Bilag 3

Høring 'Scherfigsvej 8' indsigelser

Offentlig høring – Scherfigsvej 8 – Østerbro – Forslag til Lokalplan.

Høringssvar til Lokalplan for Scherfigsvej 8, 2100 København Ø. - matr.nr. 4804 Udenbys klædebo.

For at undgå at flytte boligblokkene mod syd og for at bevare det åbne strandeng landskab som lokalplanen lægger op til foreslår vi at tilkørselsvej, cykel og sti forbindelser nord om boligblokkene ændres iht. vedlagte kortskitse LP1010 af 30.03.2016 udarbejdet af Arkitema Arkitekts.

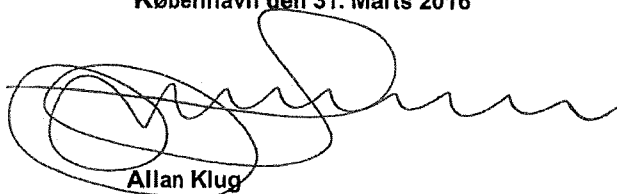
Gentofte Kommune har imod forventning afslået ansøgning om at der må etableres tilkørselsvej på matr. 46 Hellerup, hvorfor den projekterede tilkørselsvej nord om boligblokkene må omkalfatres.

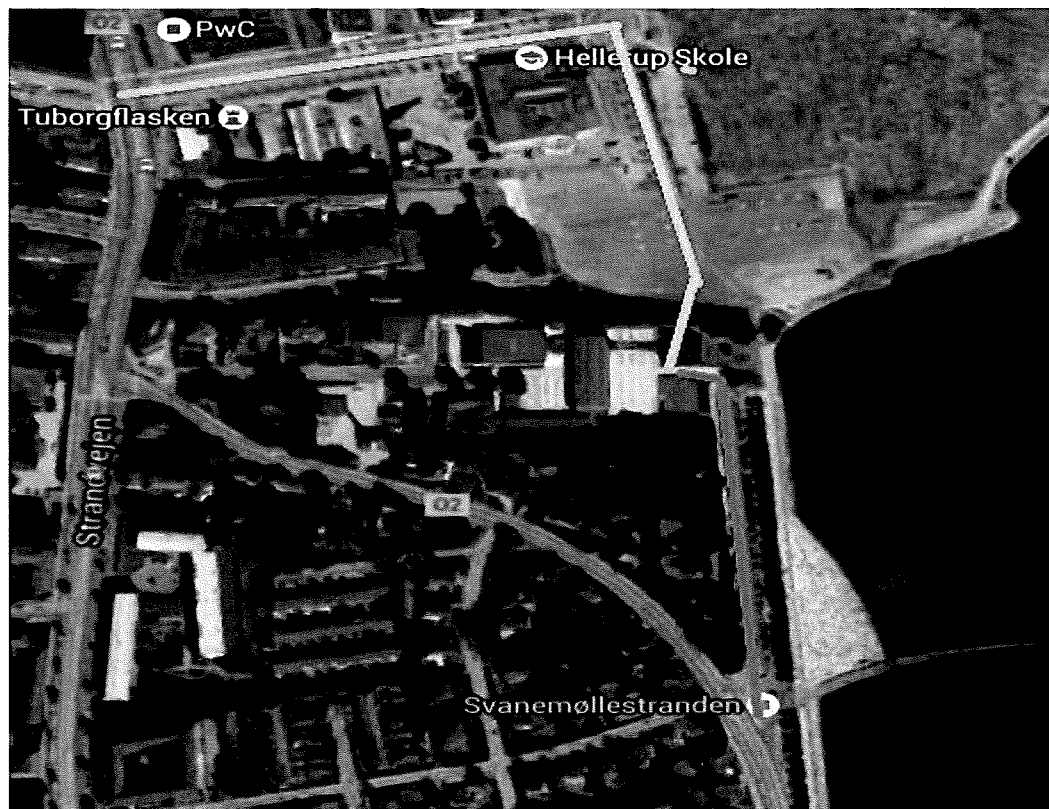
Scherfigsvej er som en almindelig villavej ca. 7,5 meter bred, men som det fremgår af billederne nedenfor for henholdsvis formiddag og eftermiddag, er der meget ofte, - og i særdeleshed i perioden morgen/formiddag samt igen ud på eftermiddagen - parkeret biler i hver side af Scherfigsvej, hvorved den farbare vej reduceres til en brede på 3,5 meter, idet en personbil fylder ca. 2 meter i bredden. Dette udgør tydeligvis et problem, da en lastbil typisk er 2,55 meter bred, hvorved det f.eks. vil være fysisk umuligt for to lastbiler eller for en personbil og en lastbil at passere hinanden på Scherfigsvej. Denne problematik er både gældende ned langs Scherfigsvej, samt i selve svinget ved indførelsen til Scherfigsvej.

Grundet problematikken med bredden på Scherfigsvej opfordrer vi til at tung trafik i forbindelse med byggeriet ikke ledes af Scherfigsvej, men i stedet for kan komme ind til området via enten Strandøre/Strandpromenaden og/eller via Dessaus Blvd. Disse to veje er markeret med henholdsvis rødt og gult på billede XX. Den tunge transport kan evt. ledes via Dessaus Blvd., såfremt der bygges en midlertidig overgang/kørerampe over den eksisterende skybrudskanal og dermed få direkte adgang til byggepladsen.
